NON CONFORMITES RELEVES ET TRAVAUX PROJETES

1 REPRISE STATIONNEMENT ET CHEMINEMENT - ech : 1/75

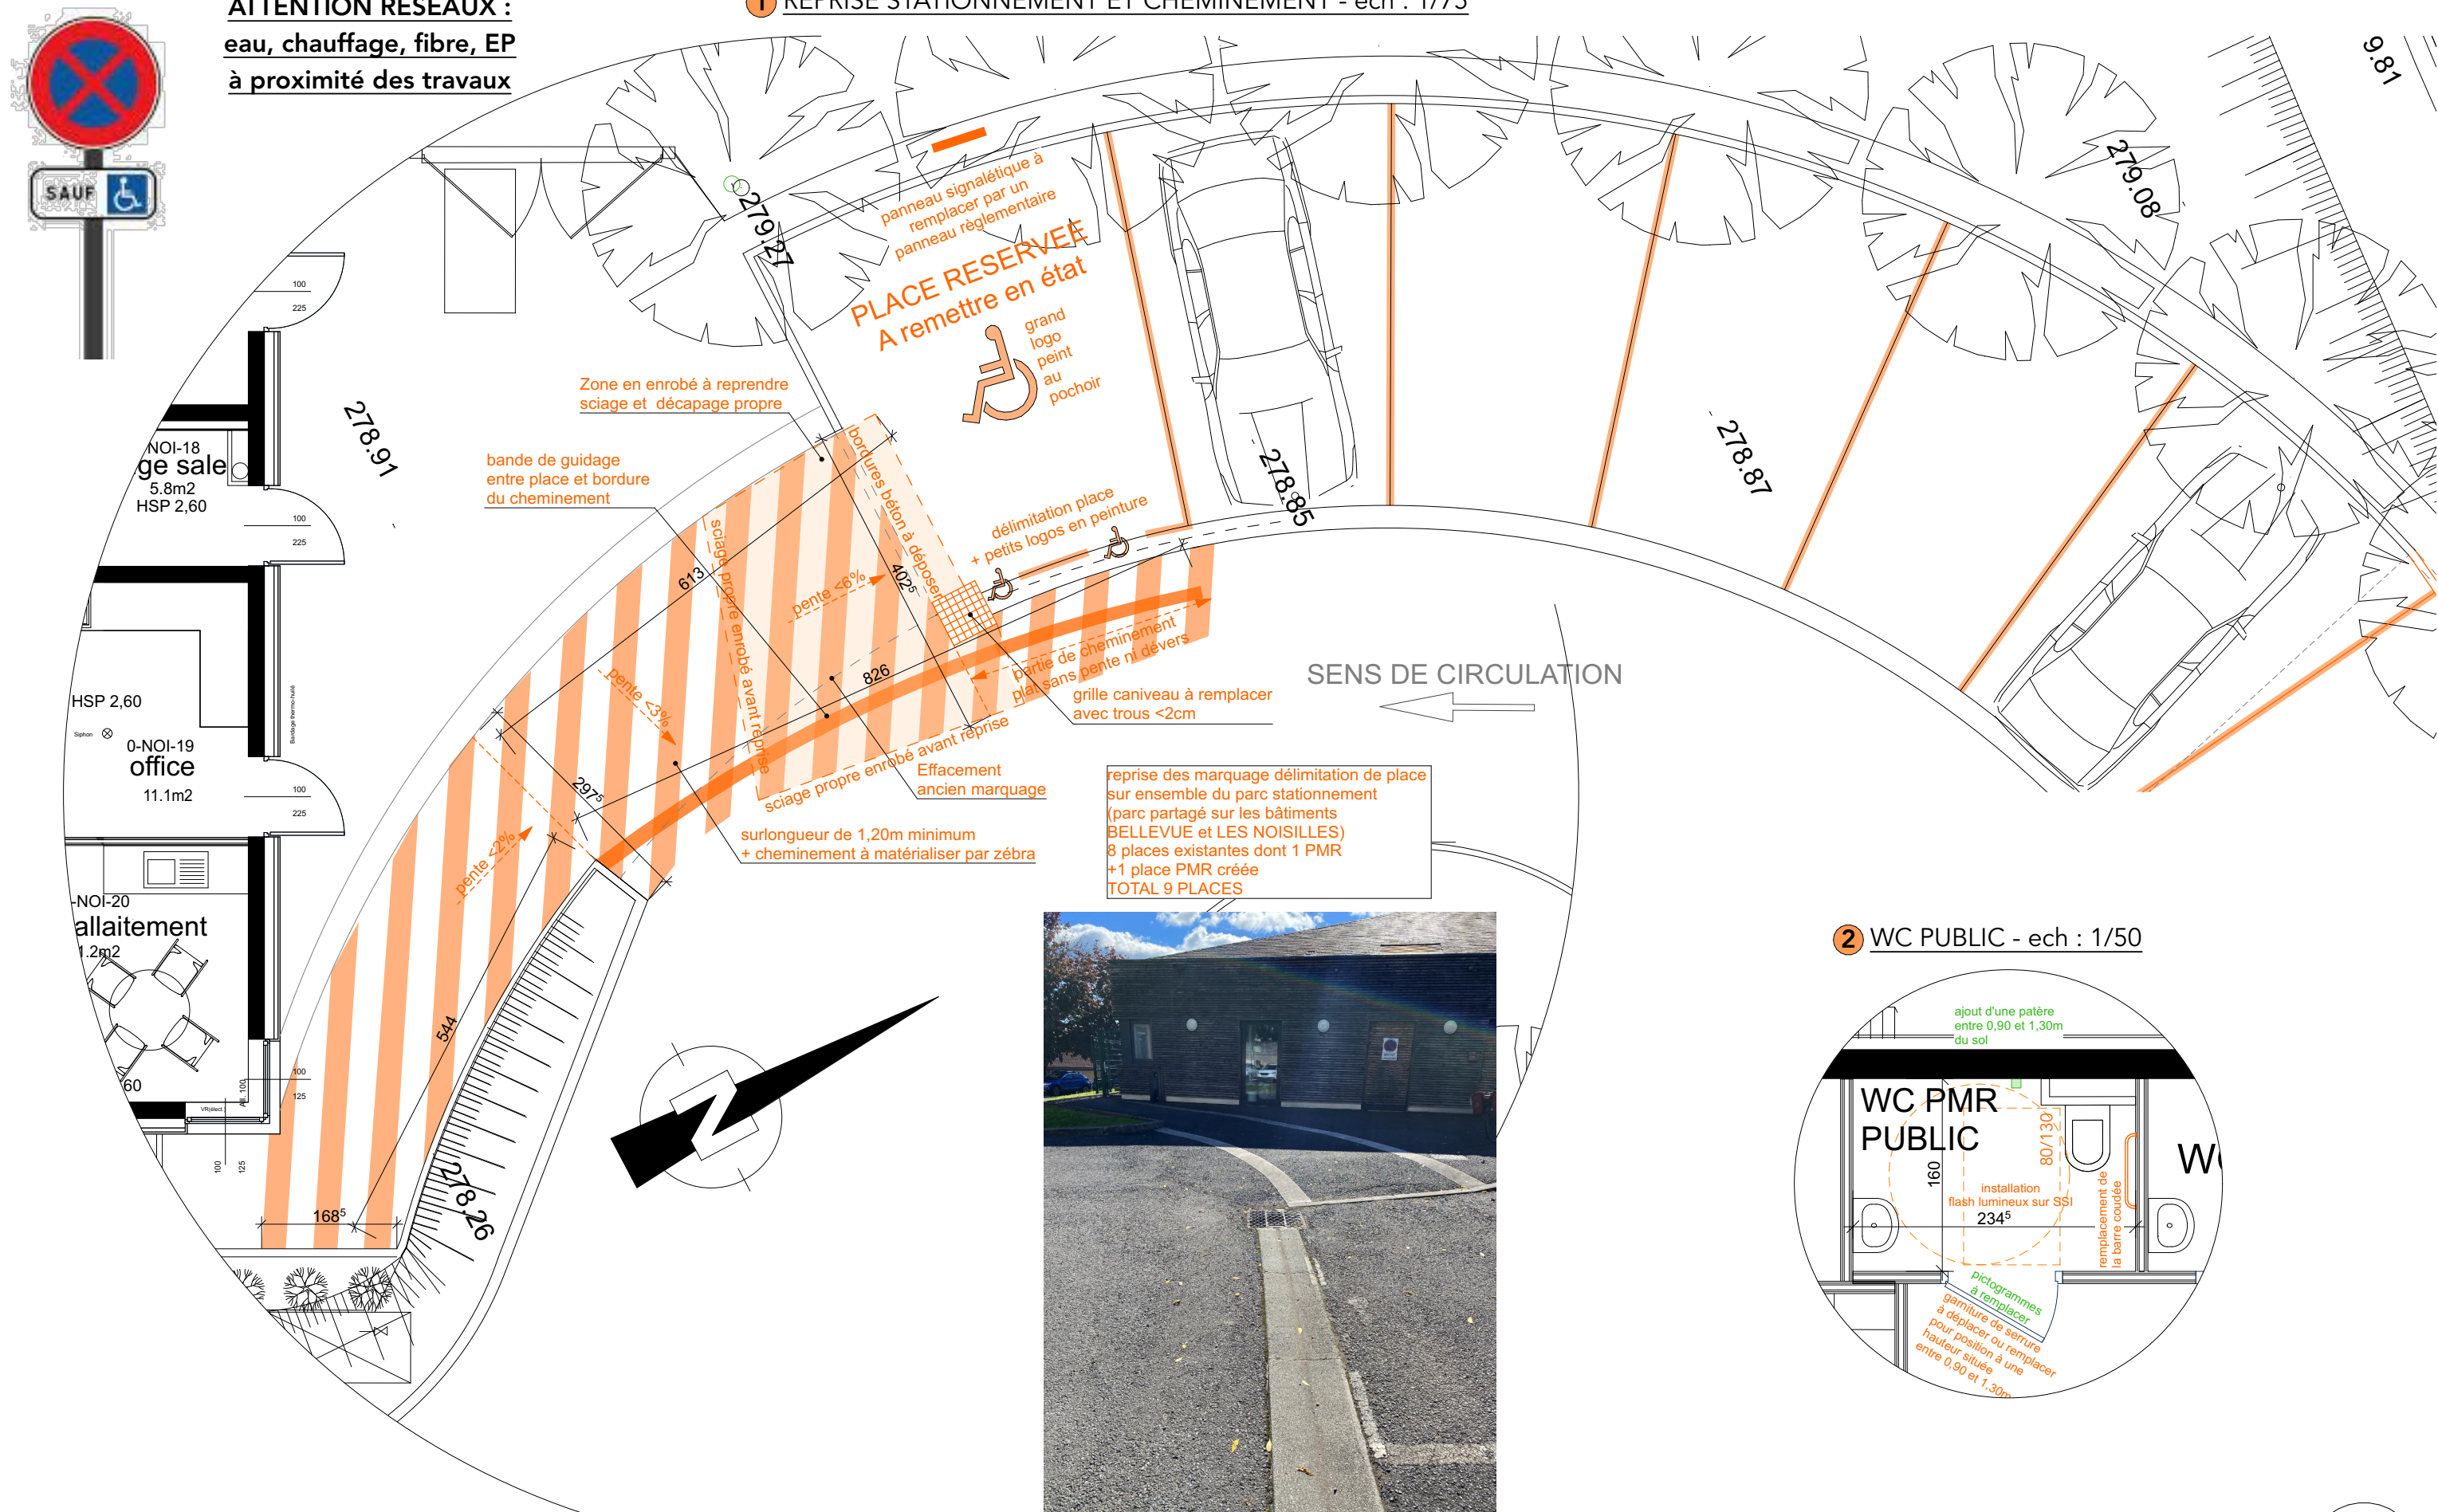
1	STATIONNEMENT ET CHEMINEMENT <ul style="list-style-type: none">> Marquage tendant à s'effacer> Panneau de signalisation non conforme à la norme> Absence de signalisation de la sur longueur de 1,20m derrière place en bataille> Pente du cheminement entre place de stationnement et façade bâtiment 8% sur 1,7m mais avec dévers> Marquage du cheminement au sol non compréhensible> Présence de plusieurs grilles avec trous > 2cm le long du cheminement et à l'angle de la place de stationnement	TRAVAUX PROJETES <ul style="list-style-type: none">> Remplacement du panneau de signalisation de la place réservée> Reprise du démarrage du cheminement au droit de la place de stationnement avec enlèvement de bordures, réfection de la forme de pente et raccordement en enrobé sur la place de stationnement> Reprise des marquages sur ensemble du stationnement (suivant plan projet)> Marquage par zébrure sur une largeur de 1,20m derrière la place de stationnement PMR et le long du cheminement jusqu'à l'angle du bâtiment> Enlèvement et effacement des bandes délimitant la traversée de voirie> Pose d'une bande de guidage derrière la place de stationnement et sur la traversée de voirie> Remplacement des grilles sur la place de stationnement et le long du cheminement lorsque celles-ci présentent des trous >2cm (4 regards EP + 3 cours anglaises)

2	SANITAIRE PUBLIC <ul style="list-style-type: none">> obstacle devant porte encombrant l'espace de manoeuvre de celle ci> poignée de porte située à une hauteur >1,30m> Présence d'une patère dans le WC PMR situé à une hauteur >1,30m> Mobilier encombrant le WC> Barre coudée latérale à la cuvette non conforme	TRAVAUX PROJETES <ul style="list-style-type: none">> Remplacement de la barre de transfert dans WC PMR> Poignées de porte du WC et serrure à déplacer à une hauteur située entre 0,90 et 1,30m> Remplacement de la signalétique avec pictogramme sur portes des WC> Déplacer le mobilier afin de libérer les espaces d'usage et de manoeuvre> Déplacement ou ajout d'une patère dans le WC PMR
3	BUREAU DIRECTION <ul style="list-style-type: none">> Absence des espaces de manoeuvre permettant d'accéder au bureau	TRAVAUX PROJETES <ul style="list-style-type: none">> Déplacement du mobilier pour libérer l'espace de rotation et emplacement pour une personne en fauteuil
